„III/37915 Brno, Merhautova, most 37915-2 Studená přes trat“

VYSVĚTLENÍ, ZMĚNA NEBO DOPLNĚNÍ ZADÁVACÍ DOKUMENTACE

Vysvětlení zadávací dokumentace č. 1 ze dne 24. 3. 2023

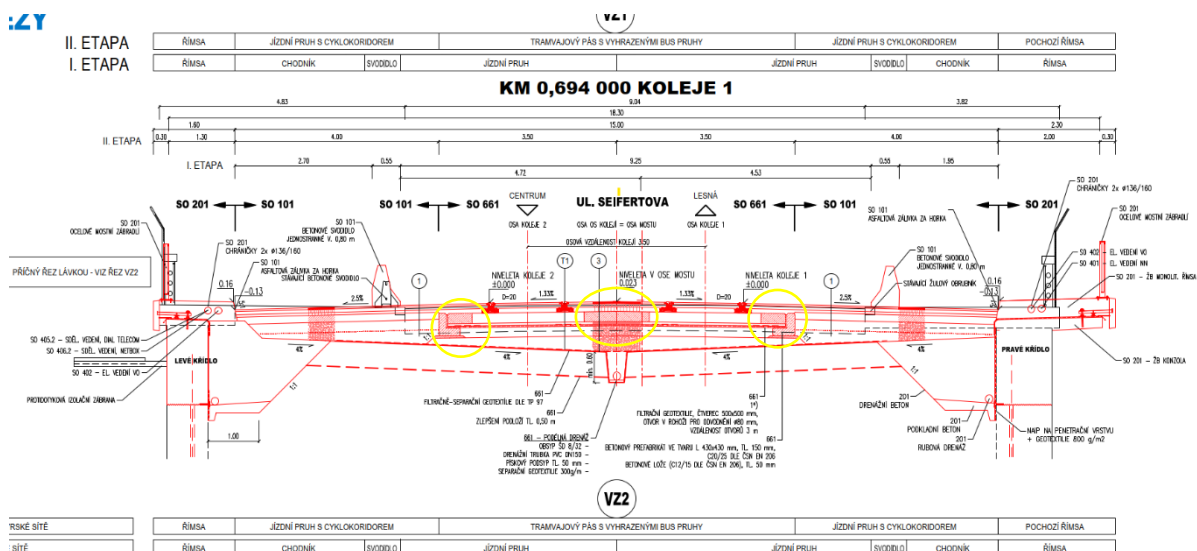
Ze vzorového řezu D.1.6. VZOROVÉ ŘEZY a ze soupisu prací není zřejmé, jaký materiál má být použit mezi tramvajovými panely DZP a mezi tramvajovými panely DZP a prefabrikáty „L“ viz. přiložený obrázek.

Může zadavatel uvést technickou specifikaci požadovaného materiálu a případně upravit soupis prací?

Zadavatel k dotazu upřesňuje, že podél panelů i mezi panely DZP je navržena směs SC C8/10, jež je obsažena v soupisu prací v položce č. 40 - „Podklad ze směsi stmelené cementem SC C 8/10 (KSC I) tl 200 mm“.
